Kernzonenplanung Dorfker Arth

Erläuterungsbericht gem. Art. 47 RPV

Gemeinde Arth: Kernzonenplanung Arth, Vorprüfung

Abbildung 18 Raumbedarf für Busbucht 18,50m

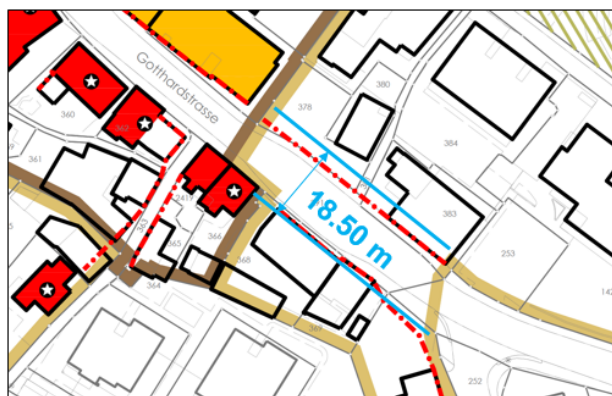
Der Platzbedarf für eine behindertengerechte Bushaltestelle (Haltebucht), Fahrbahn und Trottoir beansprucht 18,50m. Zwischen den vorgesehenen Baufluchten besteht ein Raum von 15,70 zur Verfügung. Alternativ zu einer Haltebucht wäre im Kern auch eine Fahrbahnhaltestelle als zweckmässig einzustufen. Der Raumbedarf würde deutlich weniger betragen (12m). Mit der behindertengerechten Ausgestaltung der Haltekannten wäre eine Neuorganisation angezeigt. Aus diesen Gründen werden die Baufluchten im historischen Ortsbild höher eingestuft als eine Busbucht, zumal auch ein bestehendes Gebäude betroffen wäre.

Bauflucht entlang Luzernerstrasse

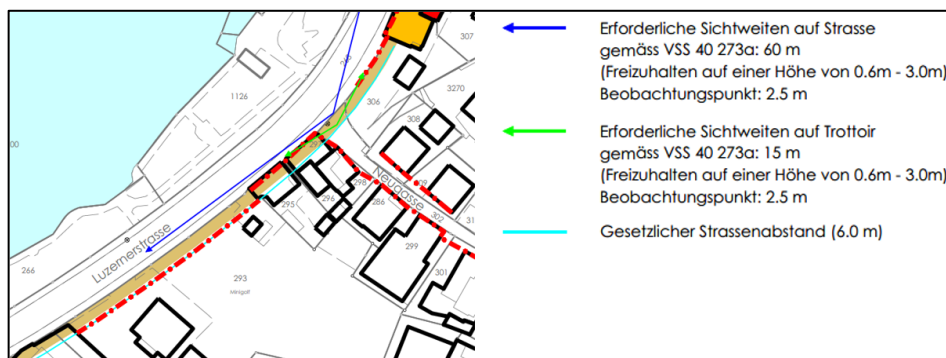
Beanstandung: Es ist nicht ersichtlich, weshalb auf diesem unbebauten Abschnitt nicht die gesetzlichen Abstände gelten sollen.

Im unbebauten Bereich wird die obligatorische Bauflucht auf den ordentlichen Strassenabstand vergrössert. In diesem Bereich ist die Wichtigkeit einem reduzierten Strassenabstand weniger zwingend als im historischen Dorfkern. Trotzdem soll bei einer allfälligen Bebauung mit einer Bauflucht für eine klare Häuserfront zum See geschaffen werden.
